**NOTIFICAÇÃO DE SEGURANÇA DE CAMPO
CORREÇÃO DE DISPOSITIVO MÉDICO**

Bomba de Balão Intra-Aórtico (BBIA) Cardiosave Hybrid e Rescue Datascope

Descrição do Produto:	Código do Produto/Número da Peça:	Código UDI:
Cardiosave Hybrid	0998-00-0800-32	10607567111117

Figura 3: Desenhos conforme retratado em **Instruções de Operação de Cardiosave Hybrid e/ou Rescue**, juntamente com uma imagem final do O-ring, conforme aparece na unidade.

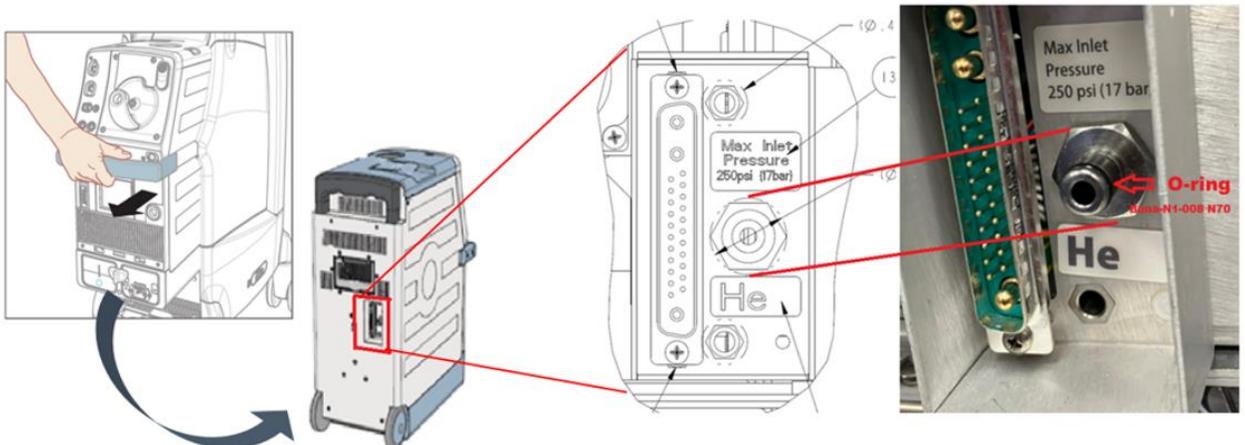
Houve relatos de danos, desgaste ou rasgos nos O-rings do Console da Bomba Cardiosave, resultando em vazamentos no tanque de hélio. O encaixe de desconexão rápida é o ponto de conexão que permite o reabastecimento do reservatório interno de hélio do Console da Bomba quando o Console da Bomba é encaixado no carrinho hospitalar. Por favor, consulte as imagens abaixo para referência.

1. Se o usuário observar qualquer dano visual ao O-ring instalado como parte do encaixe de desconexão rápida, favor contatar seu representante de serviços da Datascope/Getinge. Se possível, remover a BIAA do uso do paciente até que consertos apropriados possam ser feitos.

A Datascope/Getinge está atualmente atualizando a instrução anual de Manutenção Preventiva para incluir a substituição do O-ring de encaixe de desconexão rápida.
